合肥京东方光电科技有限公司

纯水系统废水回收利用及 VOC 提标改造项目

# 安全验收评价报告

(审定稿)

F1.3 水处理设备布局图

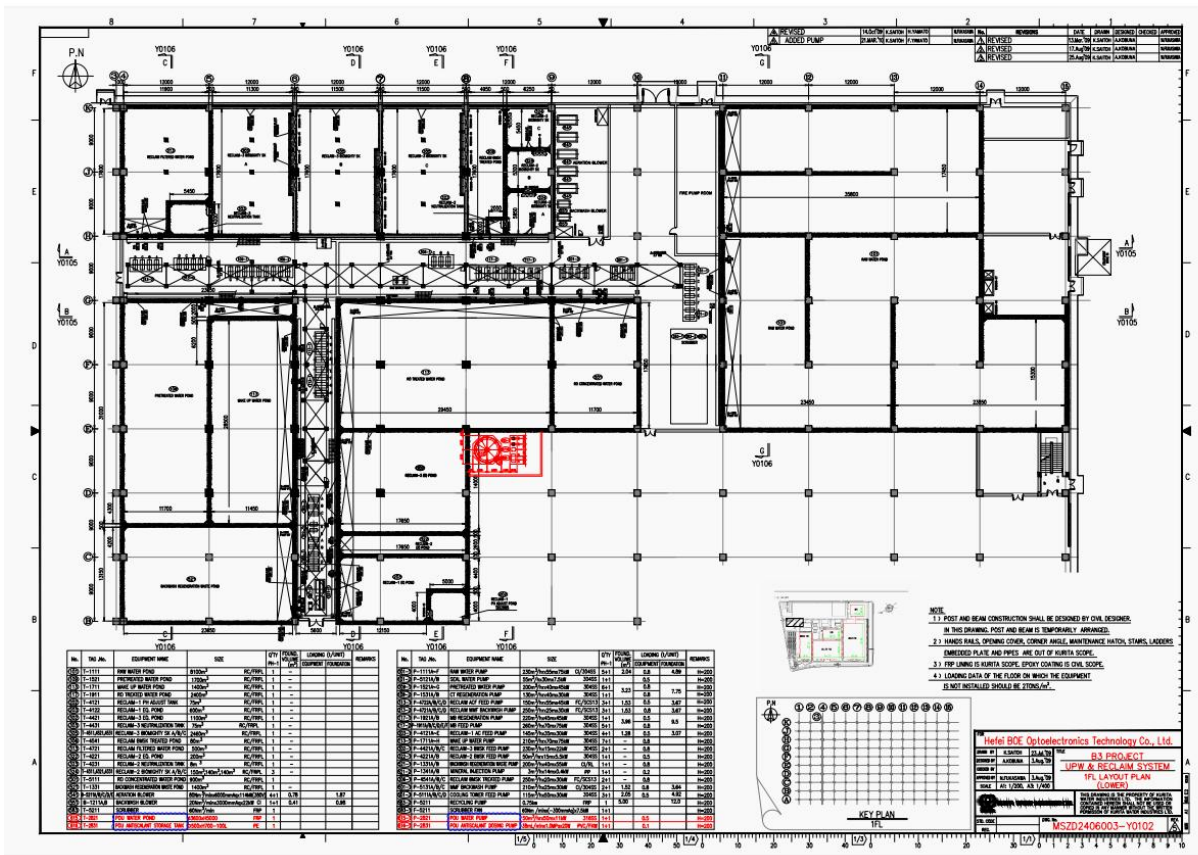
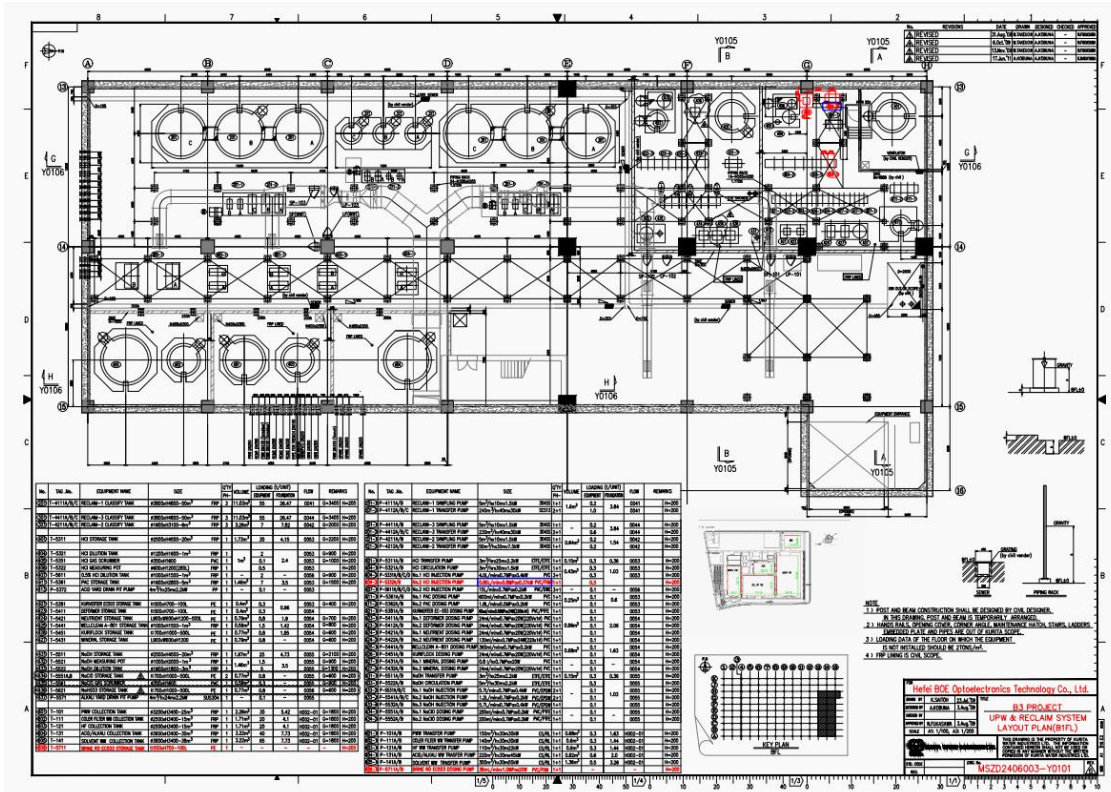
| 序号       | 现场核查发现的问题隐患   | 问题隐患整改及报告修改情况  |
|----------|---|--|
| 4        | 完善安全设施一览表;补充完善废水处理部分设备布置图和房屋承重荷载符合性证明材料、VOC处理系统工程安装调试和验收材料等附图附件。      | ①已完善安全设施一览表,补充项目范围内原有的主要安全设施数量,见表5-4。<br>②已补充废水处理部分设备布置图,见附件F1.3;<br>③已补充房屋承重荷载符合性证明材料,见附件F6.20;<br>④已补充部分VOC处理系统安装调试记录,见附件F6.21;<br>⑤已补充VOC提标改造项目施工单位验收材料,见附件F6.22。 |
